WOJEWÓDZKI SZPITAL SPECJALISTYCZNY WE WROCŁAWIU

Szp/FZ –22/ 365 /2020

INFORMACJA NR 1 DLA WYKONAWCÓW

Dyrektor Wojewódzkiego Szpitala Specjalistycznego we Wrocławiu przy ul. Kamińskiego 73 a zgodnie z art. 38 ust. 4 ustawy z dnia 29.01.2004 r. Prawo zamówień publicznych (Dz. U. z 2019 r. poz. 1843) jako kierownik Zamawiającego przekazuje treść zapytań oraz wyjaśnienia do postępowania pn.: **„Dostawa wyrobów medycznych stosowanych w kardiologii inwazyjnej u dzieci”**

Pytanie nr 5 – dotyczy Pakietu nr 44

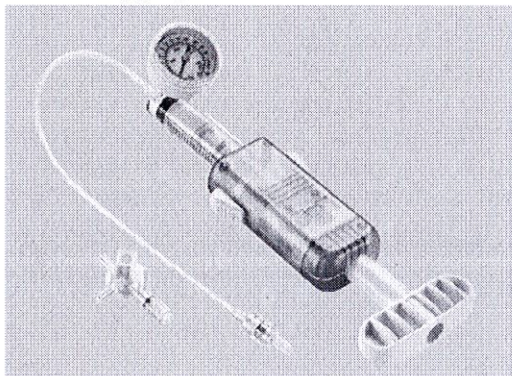
Prosimy Zamawiającego o dopuszczenie w pakiecie nr 44 strzykawki wysokociśnieniowej o ergonomicznej rękojeści przedstawionej na rysunku poniżej. Pozostałe parametry zgodnie z opisem Zamawiającego.

Zamawiający dopuszcza zaoferowanie w pakiecie nr 44 strzykawki wysokociśnieniowej o ergonomicznej rękojeści. Pozostałe zapisy zgodnie ze Specyfikacją Istotnych Warunków Zamówienia.
